**CCR-VIA -- COMITATO DI COORDINAMENTO REGIONALE PER LA  
VALUTAZIONE D'IMPATTO AMBIENTALE**

**Giudizio n° 4115**                      **Del**                      **21/12/2023**  
**Prot. n° 23/502327**                      **Del**                      **13/12/2023**

**Oggetto:** V.A. - 3° LOTTO – Opere di difesa della costa nel Comune di Pineto (Te) località litorale Nord della foce del Torrente Calvano – Completamento opere di difesa della costa del Comune di Pineto (TE)

**Tipo procedimento:** Verifica di Assoggettabilità a VIA ai sensi dell'art. 19 del D.Lgs. 152/06 e ss.mm.ii. e V.Inc.A. di competenza regionale ai sensi del DPR 357/1997 e ss.mm.ii.

Fig.1: Percorso della nave dalla cava di Brac (Croazia) fino a 1.5miglia davanti alla foce del Vomano

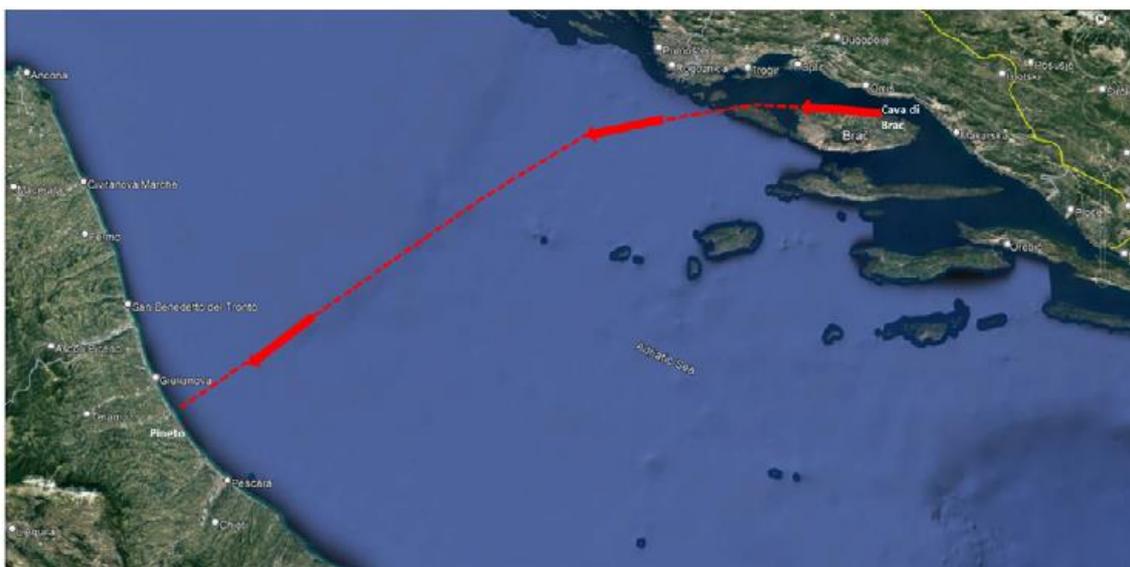
I Tecnici evidenziano che **il trasporto del materiale utile per l'esecuzione dei lavori non lambisce l'area marina protetta.**

Di seguito si riportano le cartografie dalle quali si evince il tragitto utilizzato dai mezzi di trasporto e le modalità operative per l'approvvigionamento dalle cave e la realizzazione dell'opera.

Fig 4: Rotta del motopontone nel caso di approvvigionamento da cave terrestri del territorio e carico del materiale presso i porti di Giulianova o Roseto.

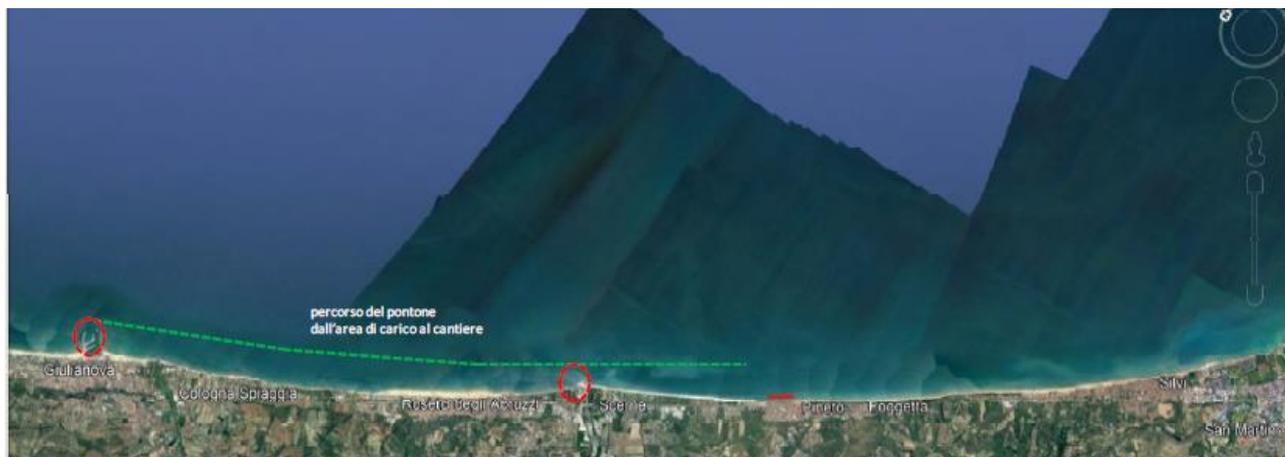
I Tecnici asseriscono che, anche nell'eventualità di approvvigionamento di materiale lapideo da cave terrestri e con trasporto via terra, è previsto l'utilizzo di piani di carico **per il motopontone situato a nord di Pineto**, nel porto di Giulianova o Roseto, senza interessare in alcun modo l'area marina protetta.
